前回委員会でいただいたご質問への回答について

平成25年12月
中部電力株式会社

指摘事項9. 高圧絶縁電線劣化更新(OC-W電線)

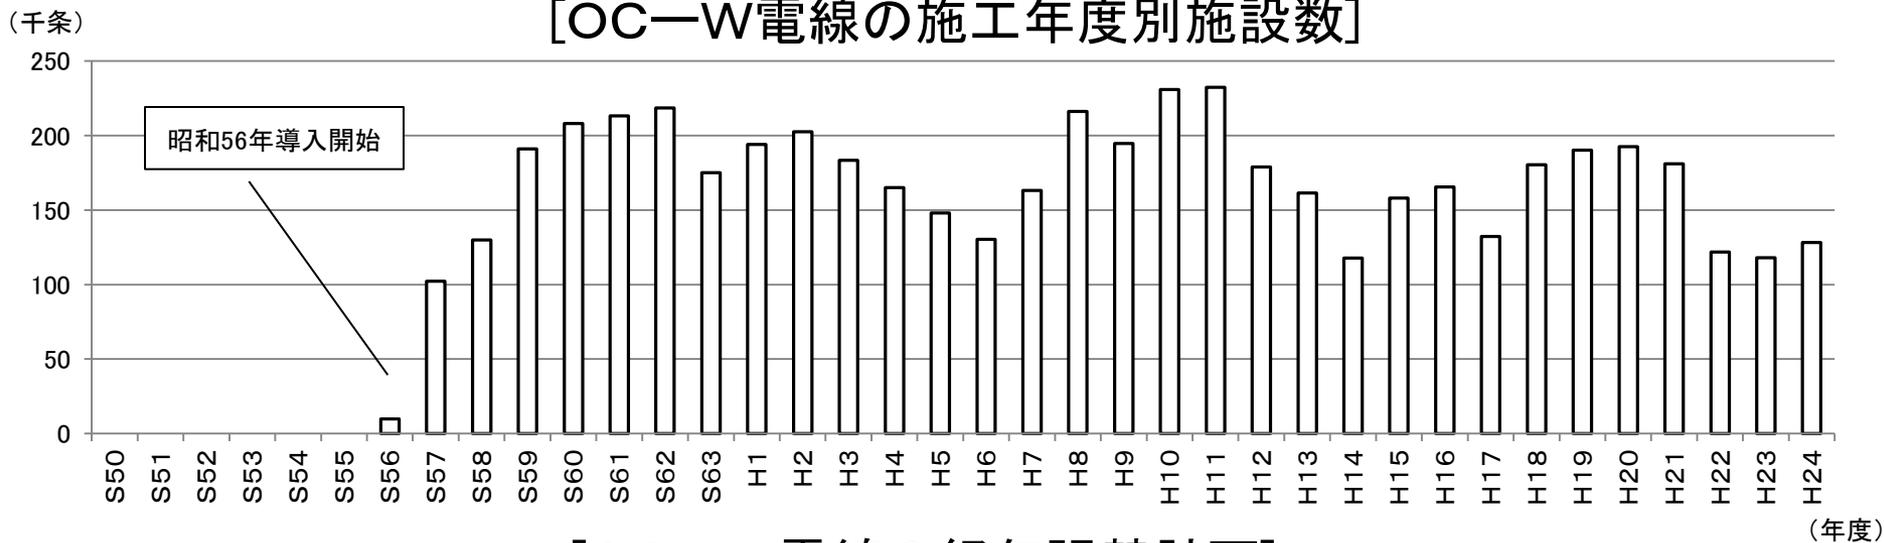
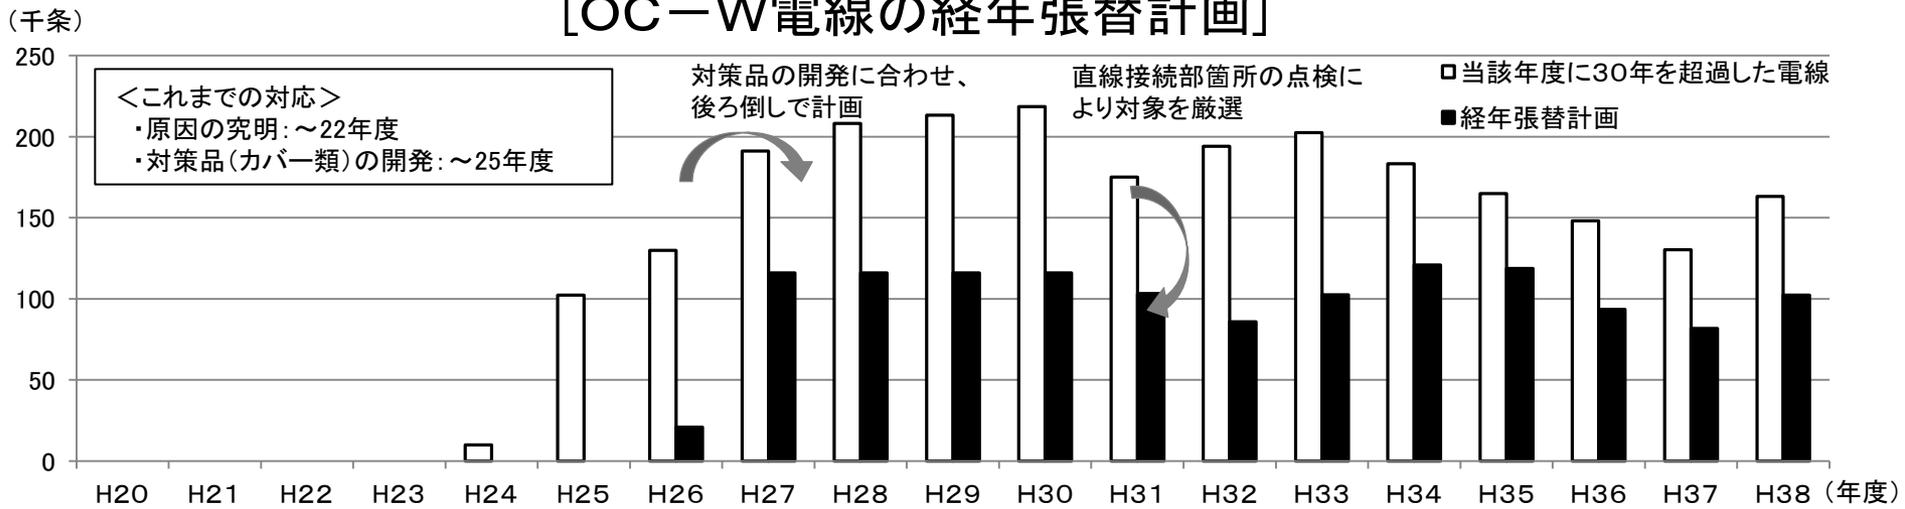
- OC-W電線では、施設後30年を経過した電線を点検対象(白の棒グラフ)とし、直線接続部の点検結果に基づき、電線張替箇所を厳選します。
- 同様の事象が発生しないよう、平成25年に排水機能を付加した新型の直線スリーブカバーを導入しております。
- 点検時に異常のなかった直線接続部には、点検に同調して新型の直線スリーブカバーへの取替を行い、同事象を防止します。

指摘事項9. 高圧絶縁電線劣化更新(OE電線)

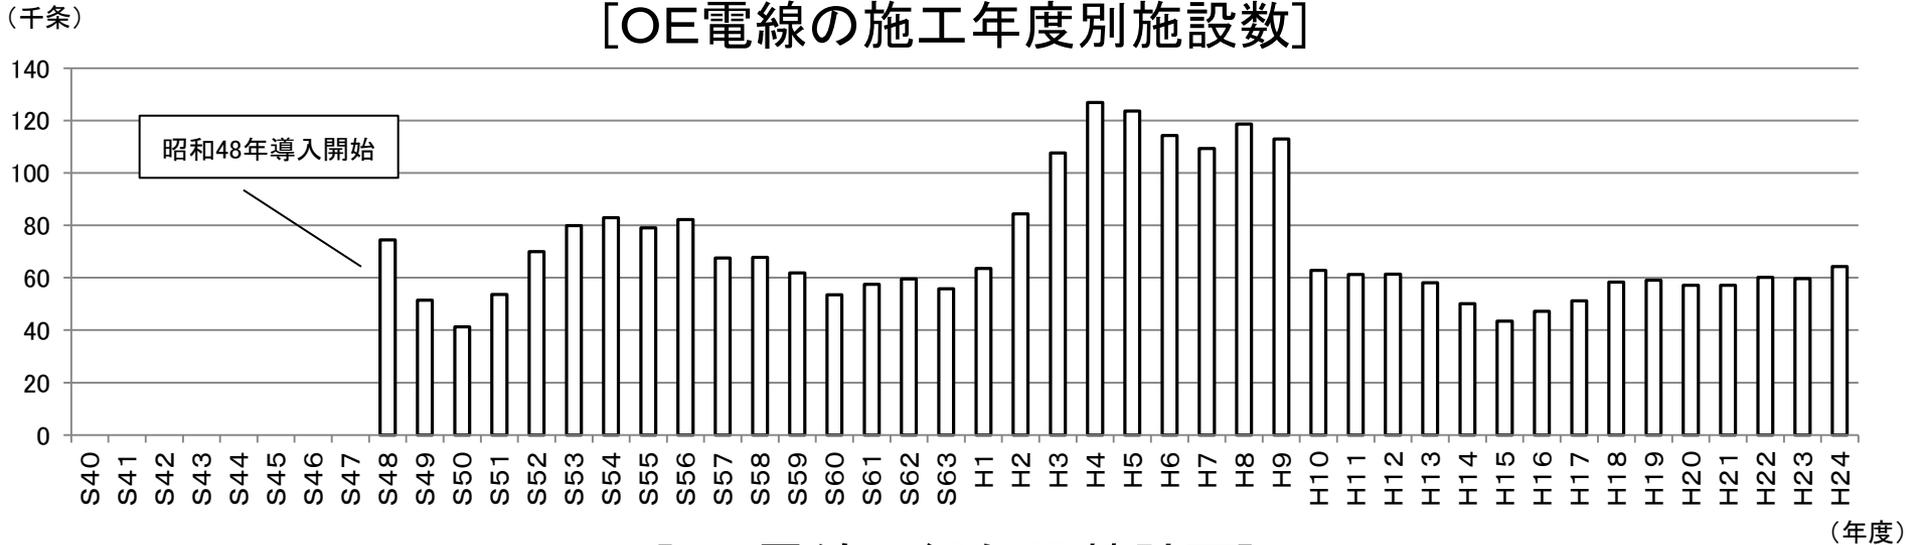
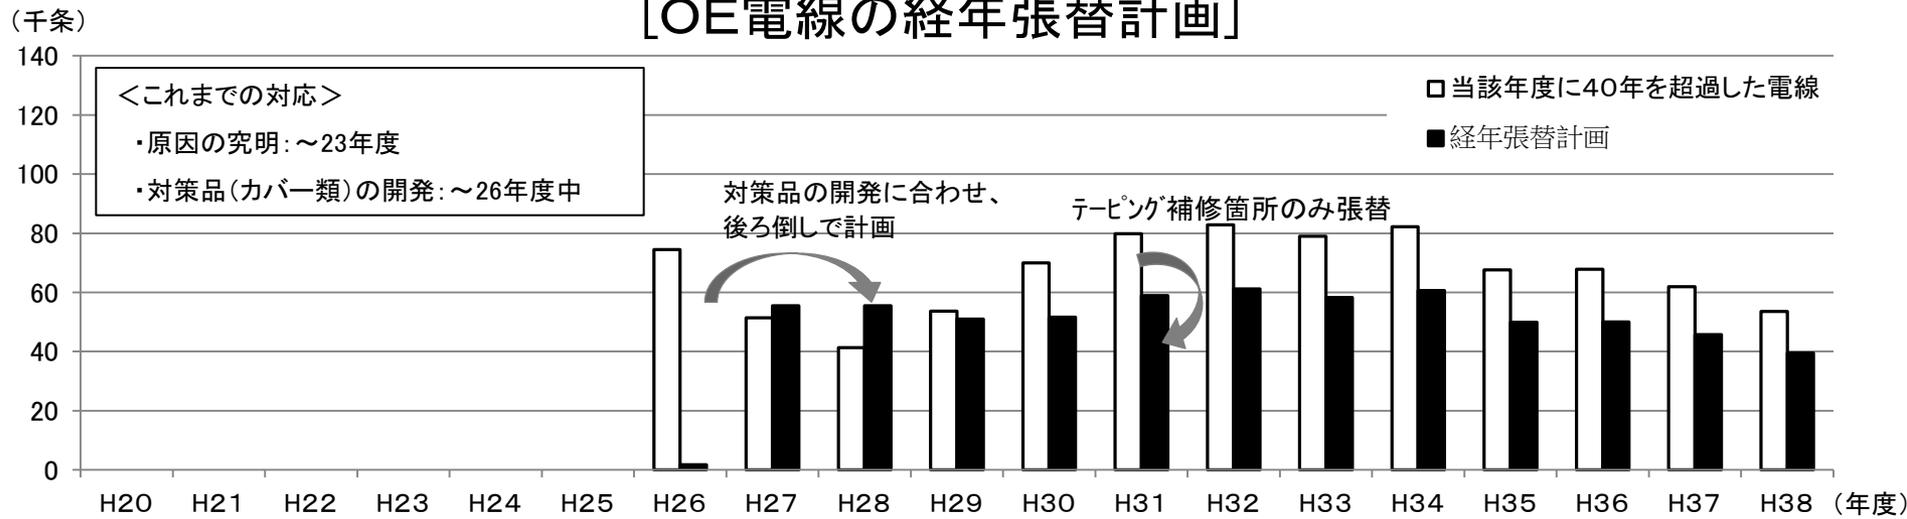
- OE電線では、施設後40年を経過した電線(白の棒グラフ)のうち、テーピング補修箇所がある電線の張替を行います。
(電線の変色が、電線接続時等に絶縁被覆を剥ぎ取りした時点で形成された問題ないものなのか、雨水の滞留により形成され断線に至るものなのか、区別できないため点検は未実施)
- 同様の事象が発生しないよう、平成26年度から、排水機能を付加した新型の絶縁カバー(テーピング不要)を導入します。
